保安規定における図表の加工事業変更許可申請書及び設工認申請書との反映項目確認

保安規定変更申請 変更後の図表における凡例
 今後補正申請により記載を見直す箇所：
 表：赤字
 図：赤線又は赤枠

別図5 臨界安全管理の領域

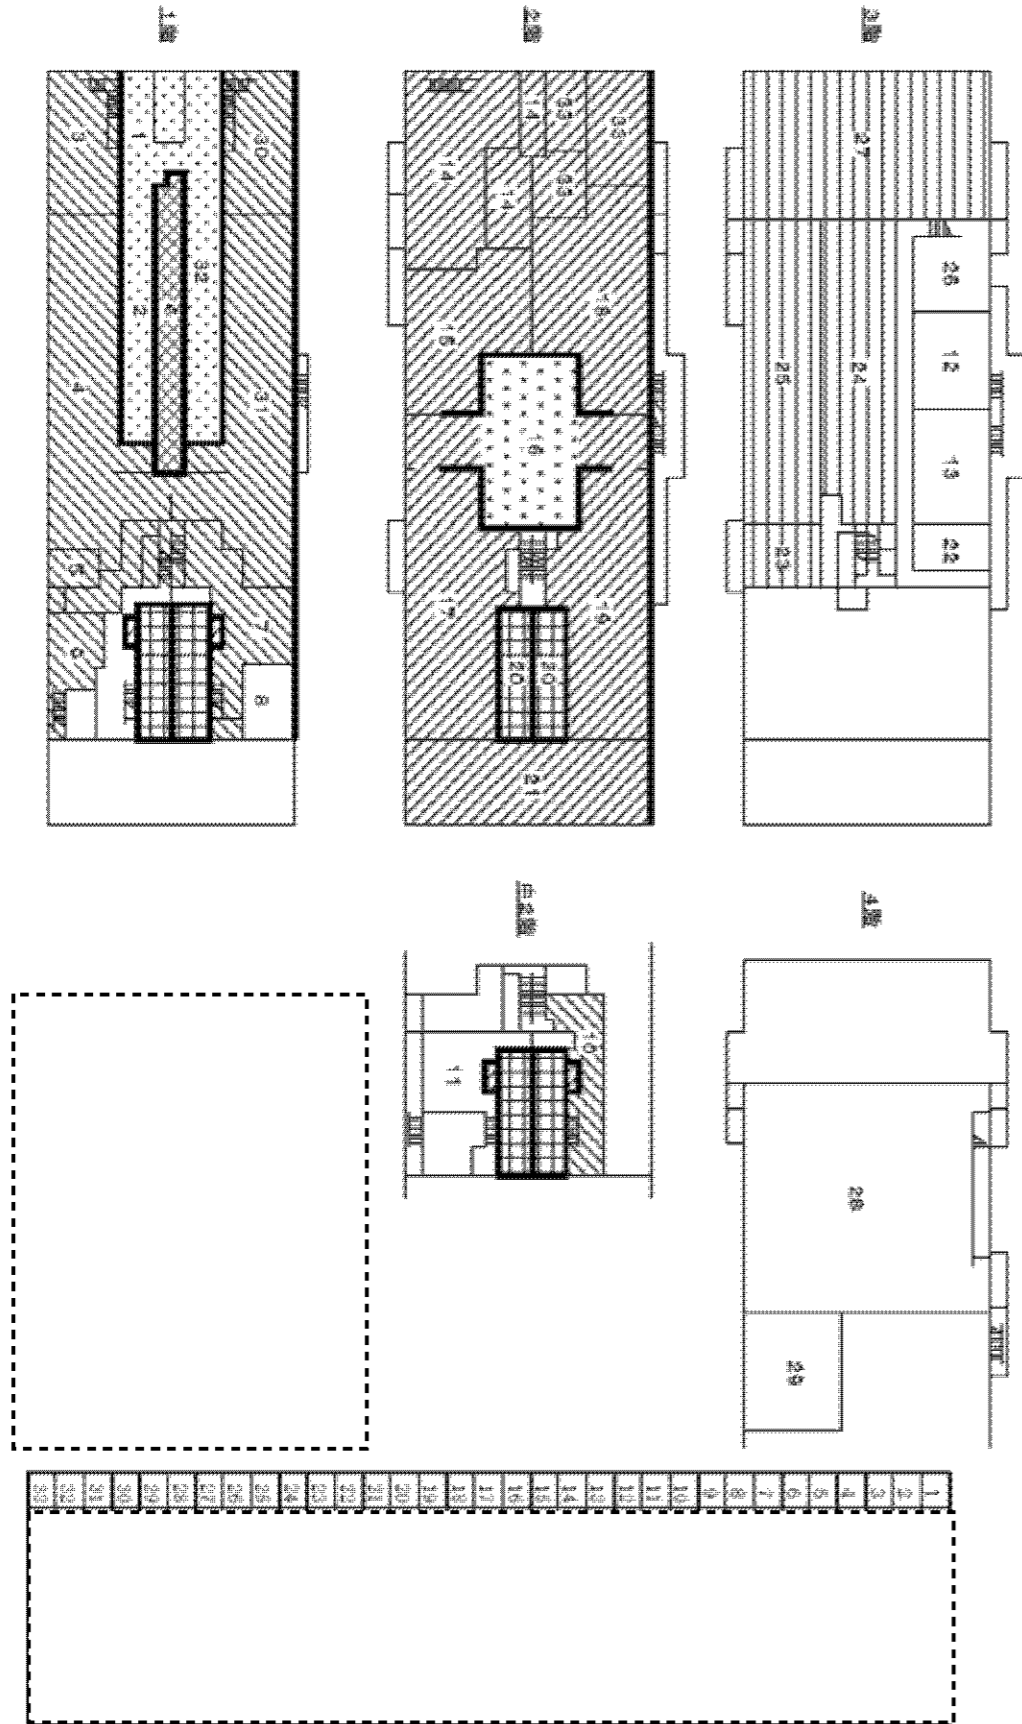
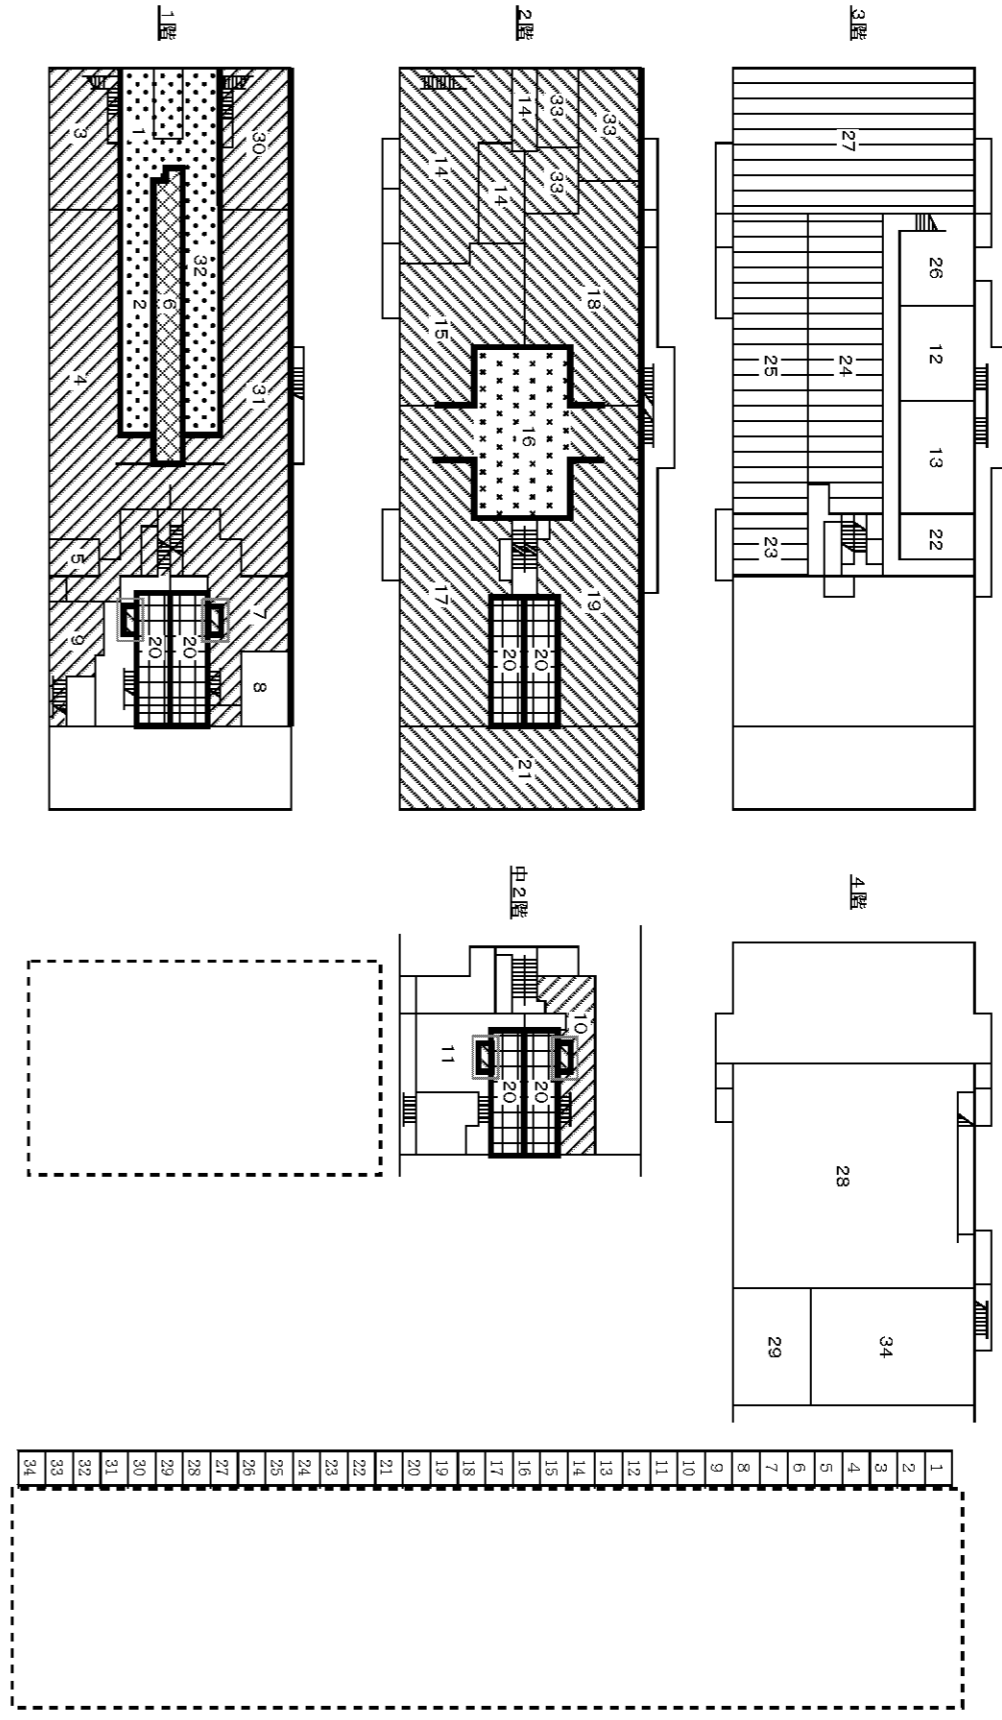
別図5では、加工事業変更許可申請書及び設工認申請書に基づき臨界安全管理上の領域を示している。

保安規定変更申請にて「34 空調施設」を記載しているが、当該室は臨界安全管理の領域には含まれず建物内の室名称を明確化するものである。
